- 总图调整：
- 1、北侧入口处，原门卫房设置于主楼底层，现改为门卫房与主楼脱开，单独设置，形成园区大门，两栋楼建筑面积之和，较原来保持不变。
 - 2、优化场地标高及建筑高度，与相邻的学校地块标高一致，北侧入口处场地标高由原5.20改为5.35，南侧活动场地标高由原5.00改为5.50，建筑正负零由原5.30改到5.65，建筑高度由17.8改为17.85，消防高度由16.9改为16.95，日照满足要求；
 - 3、屋顶绿化的轮廓微调，绿地面积不减少；
 - 4、建筑整体向东移动0.73米，东侧退界距离由原5.91m改为5.18m，不影响建筑面积；
 - 5、屋顶因设备需要，增加光伏板、管井位置调整，建筑面积不变。

单体调整：

地下室调整：

一层平面（修改前）

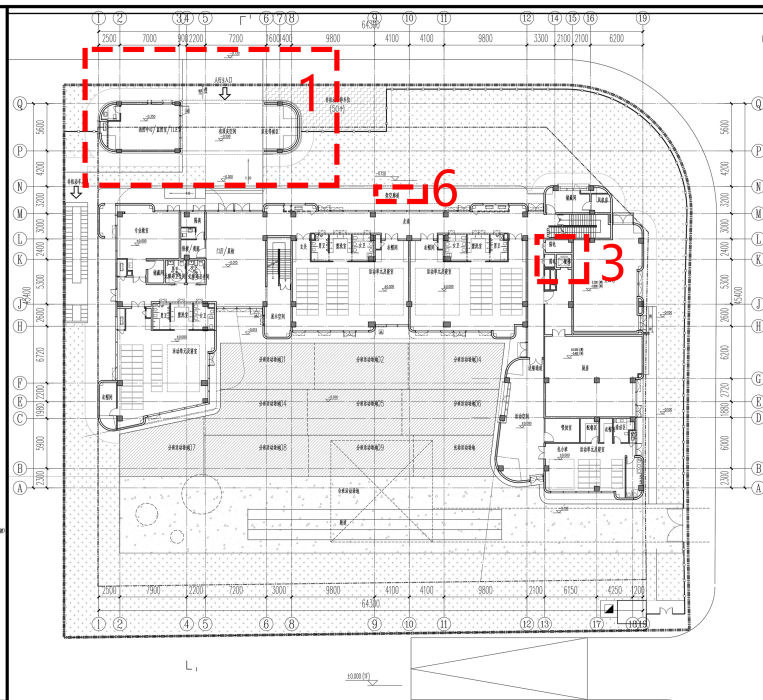
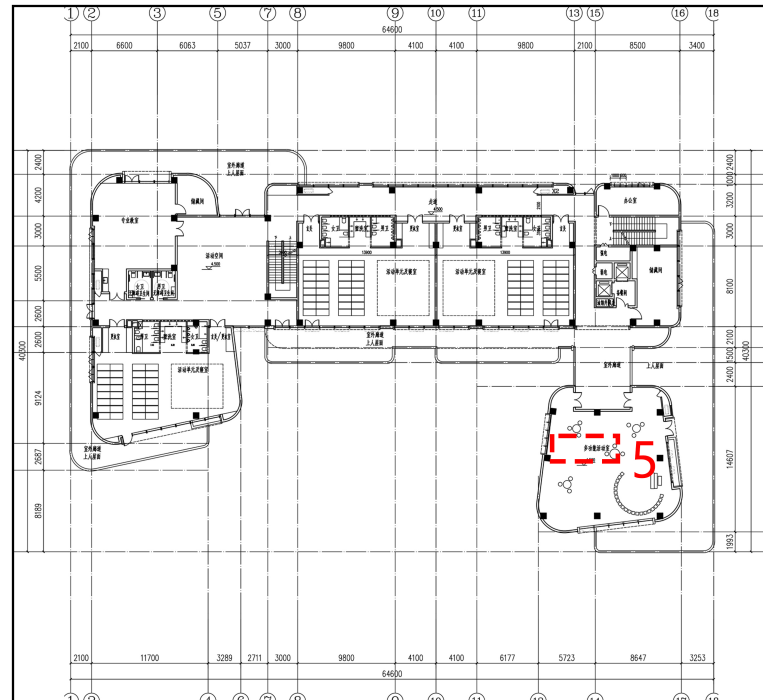
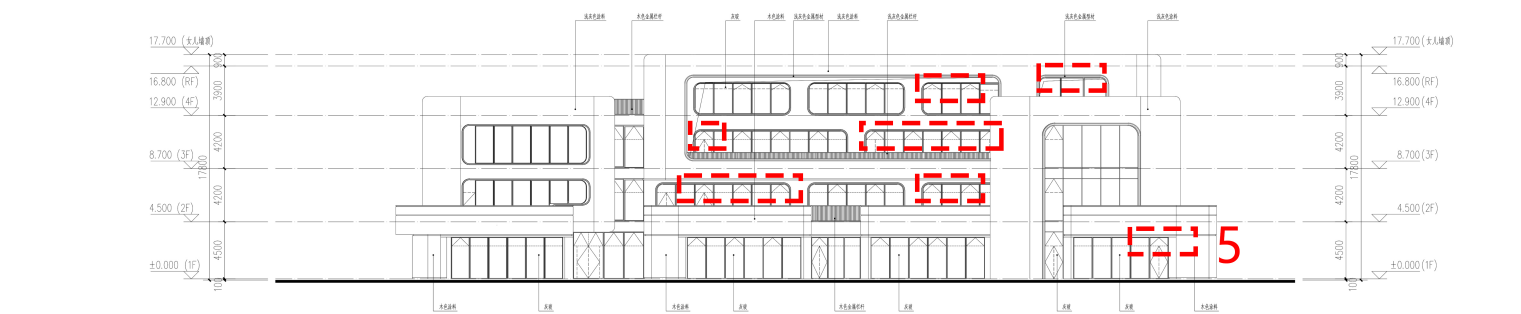
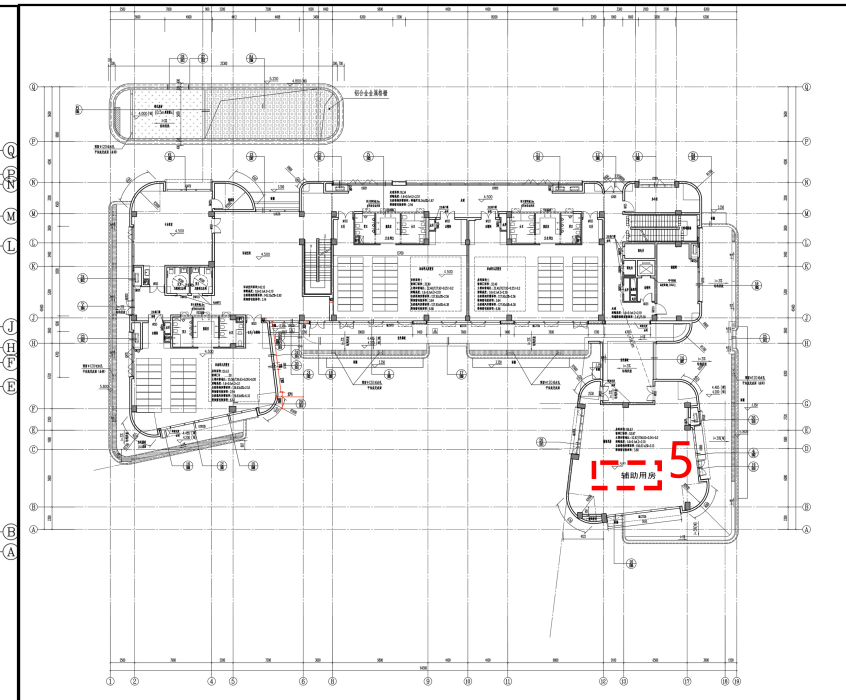
- 1、北立面门卫部分的立面造型微调，材质由原浅色涂料优化成浅灰色铝板；
- 2、二层露台的维护设施，由原混凝土栏板改为铁艺栏杆；
- 3、厨房餐梯由原两部改为一部，减少后仍满足使用需求；
- 4、施工图深化后，为满足房间通风率要求，立面窗户开启扇调整；
- 5、因图审要求，厨房上方不得设置多功能活动室，故二楼东侧活动室改为辅助用房；
- 6、北侧室外廊道，原有结构柱落地，现取消两处结构柱，改为挑廊，视线更为通透；

地下一层平面（修改前）

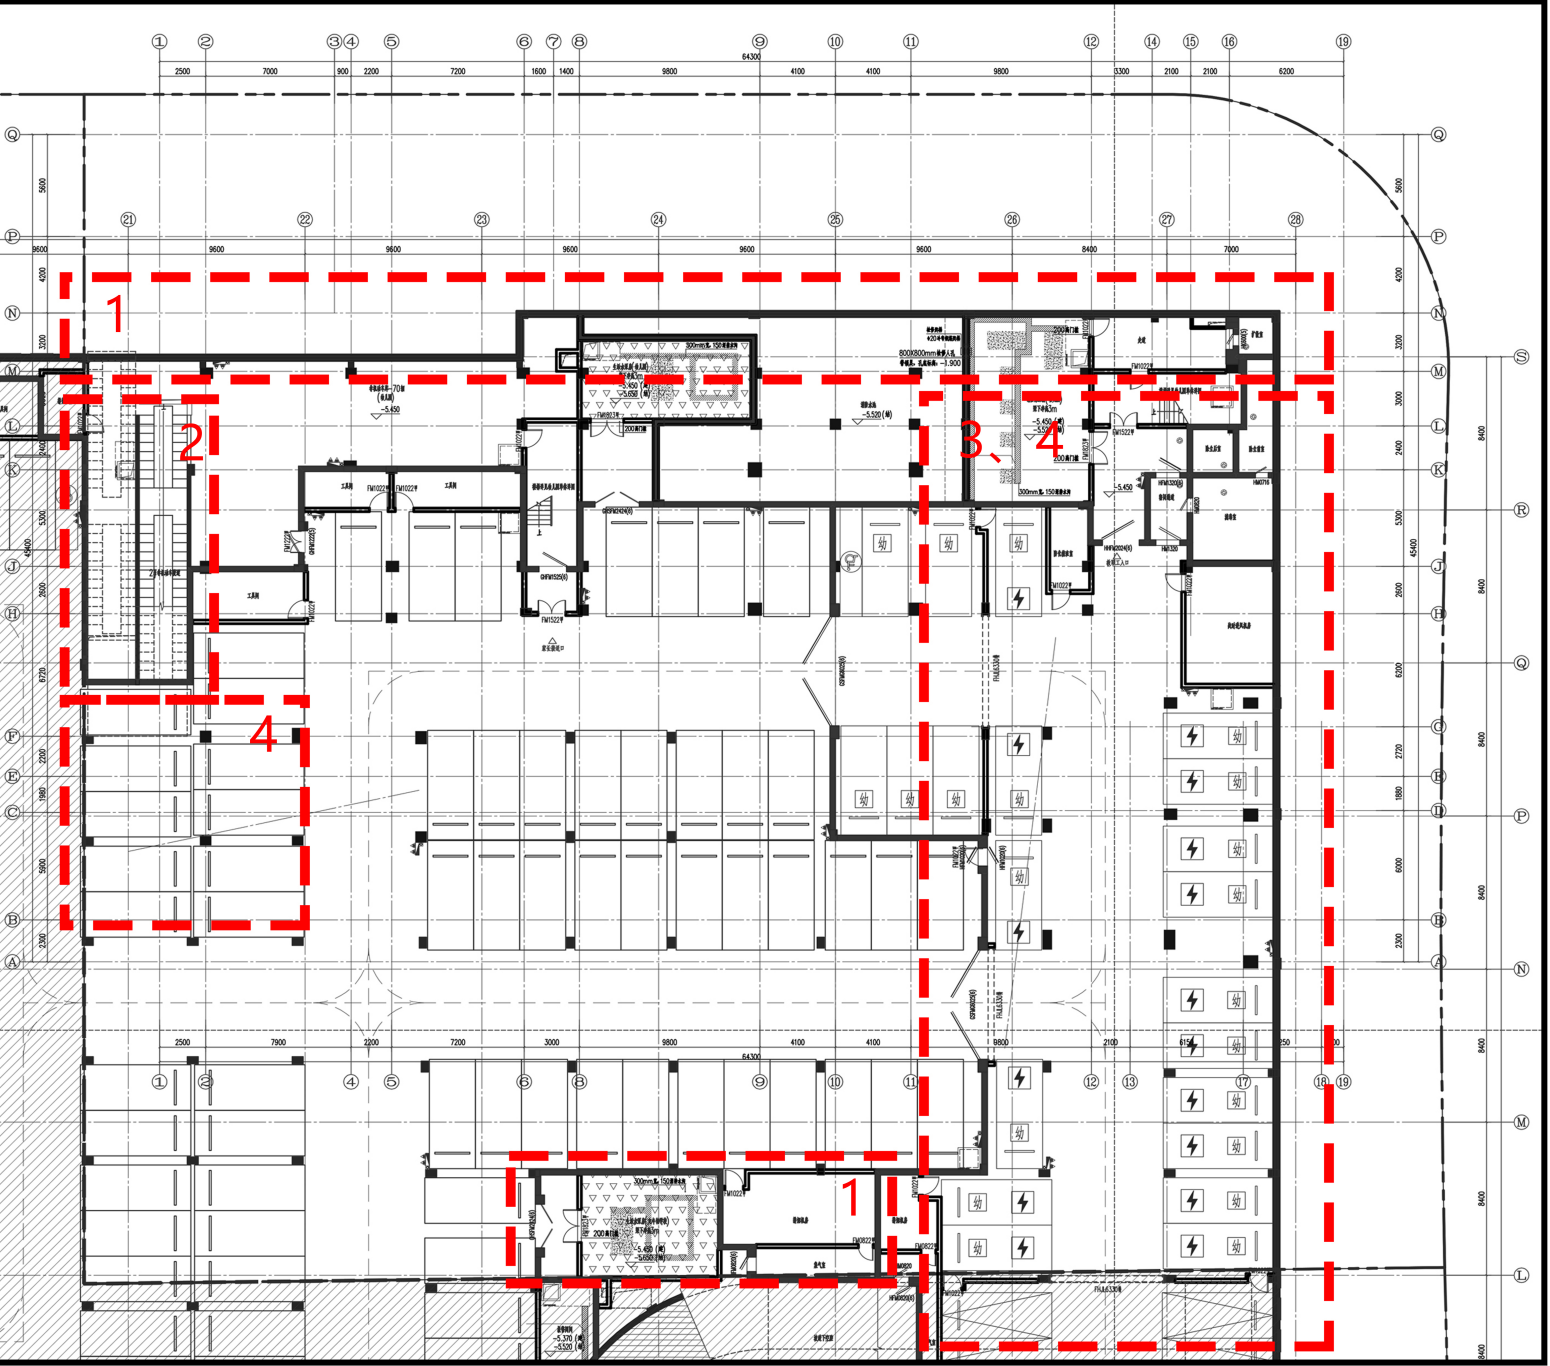
- 1、幼儿园地下室北侧边界微调，原储藏室调整为幼儿园生活水泵房、消防水泵房及消防水池，地下室南侧原设备用房深化调整为生活水泵房及排烟机房，地下室建筑面积由原3194. 58m²增加为3381. 64m²；
- 2、地下室西北侧非机动车库布局调整，上地面楼梯方向相应调整；
- 3、根据整体人防深化设计，原东侧水泵房及机房调整为人防密闭通道及战时进风机房等，最终以人防主管部门审批为准；
- 4、根据交评意见，幼儿园停车位由原地下室北侧调整至东侧，地下室西侧原设备用房调整为停车区域。
